改善箇所説明図

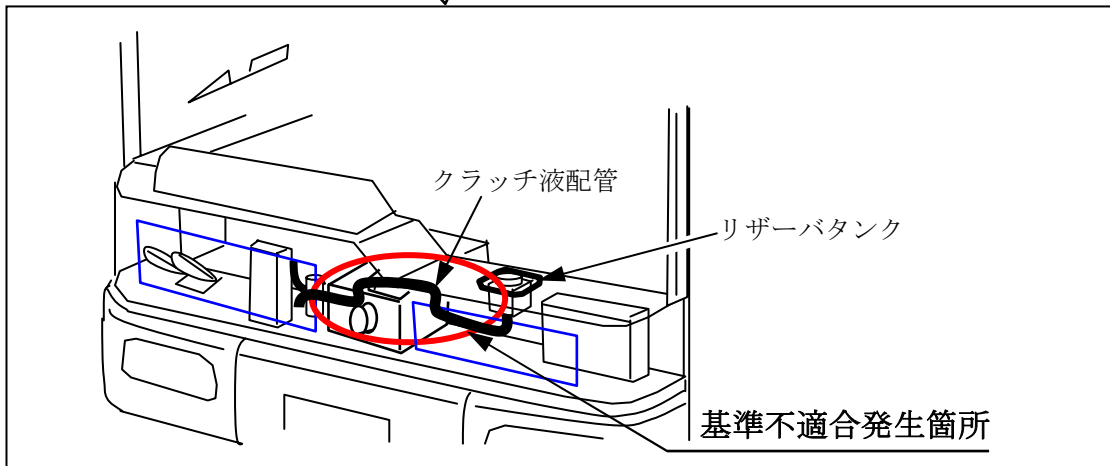
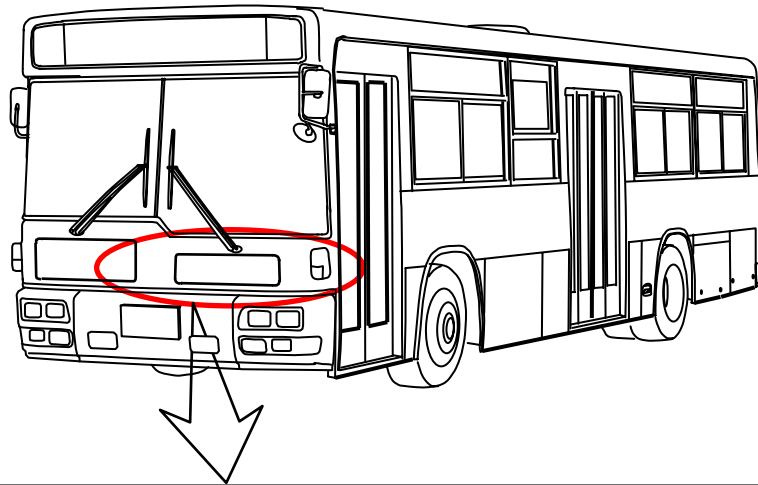
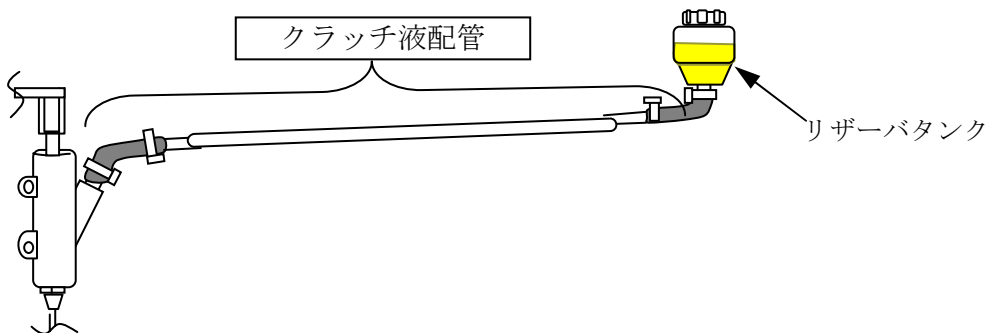
クラッチ液を蓄えるリザーバタンクの配管の構造が不適切なため、クラッチ液交換の際、当該配管内に空気が残留するものがある。そのため、そのまま使用を続けると、クラッチ液の圧力配管内に空気が混入し、クラッチの切れ不良となり、最悪の場合、変速操作ができなくなるおそれがある。

改善の内容
全車両、クラッチ液のリザーバタンクの配管を対策品と交換する。

注：□内は、交換部品を示す。

識別：リザーバタンク部に、白色ペイントを塗布する。
